## 현재 방식의 단점 (2중 쌓기)

## 현재 방식의 단점 (패턴을 만드는 방식)

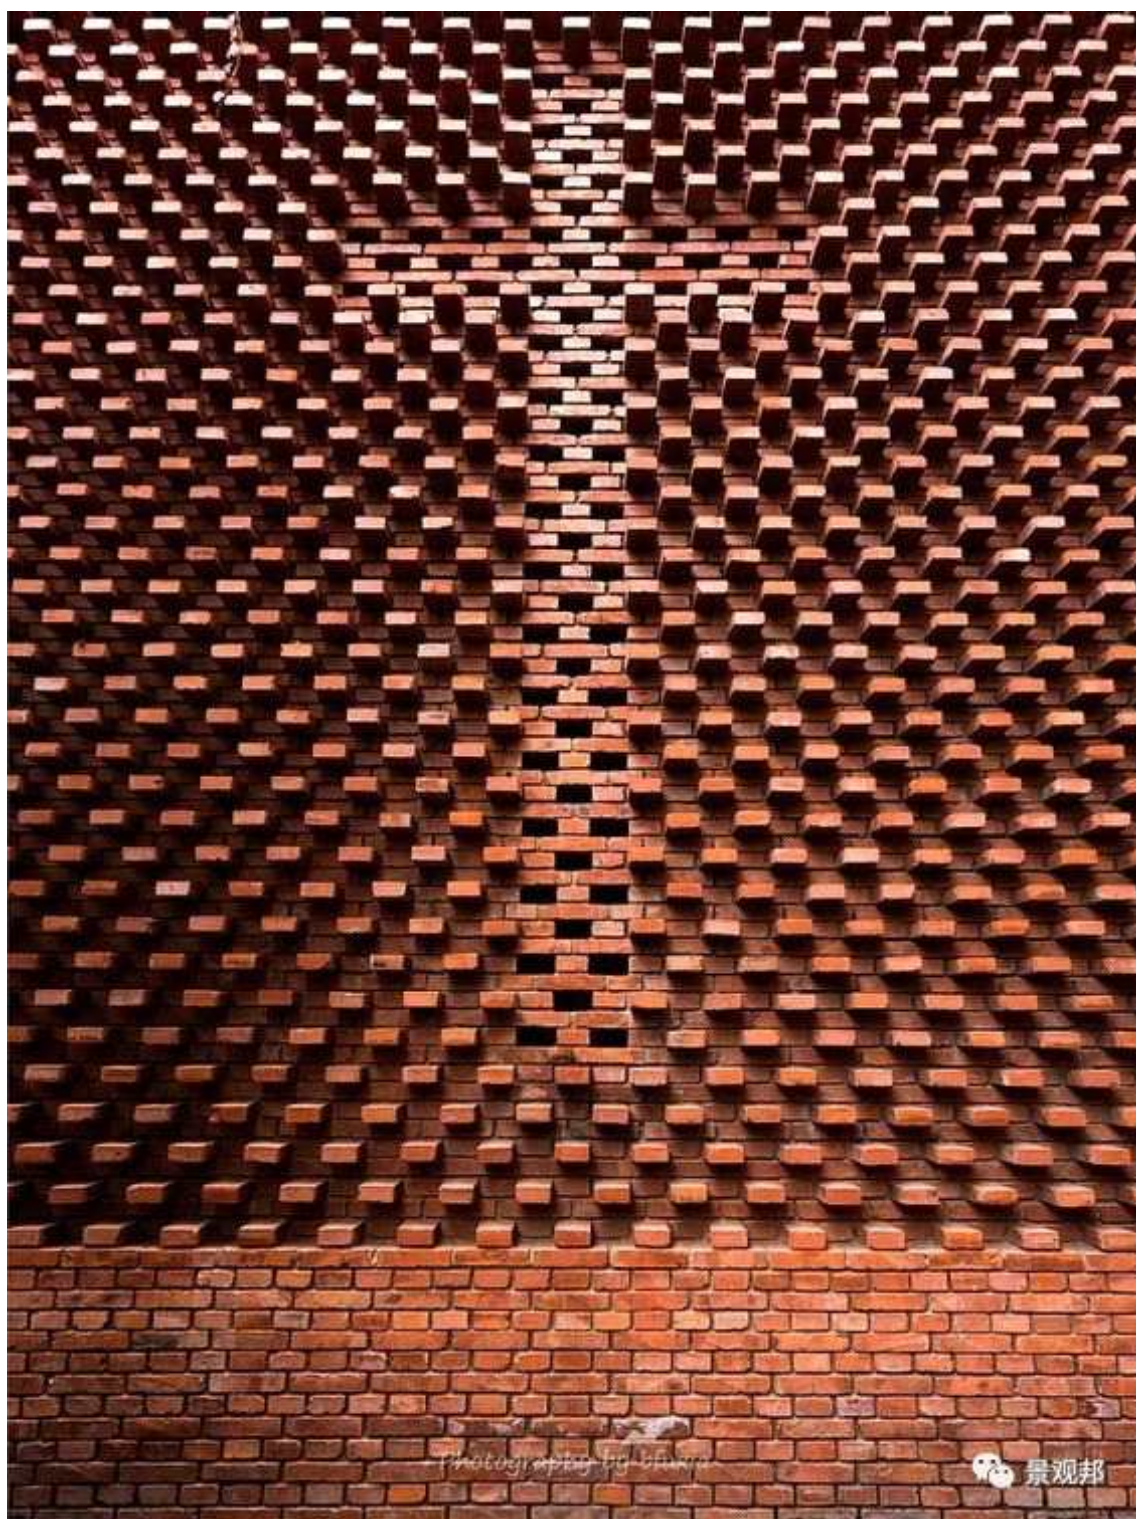
1. 일반적인 패턴에 애매하게 빛이 들어가는 느낌이 있다.
2. 전면부의 패턴이 단순해서 특별한 기법으로 느껴지지 않는다.

1. 애매하게 패턴을 제작시 그냥 이빠진 벽돌벽처럼 보일 수 있다.
2. 사전에 계획없이 제작하면 심미성을 해칠 가능성이 매우 크다.
3. 수작업보단 프로그램을 통한 패턴 제작이 필요해보인다.
4. 영롱쌓기라는 쌓기 방식에 대한 추가적인 스터디가 필요하다.
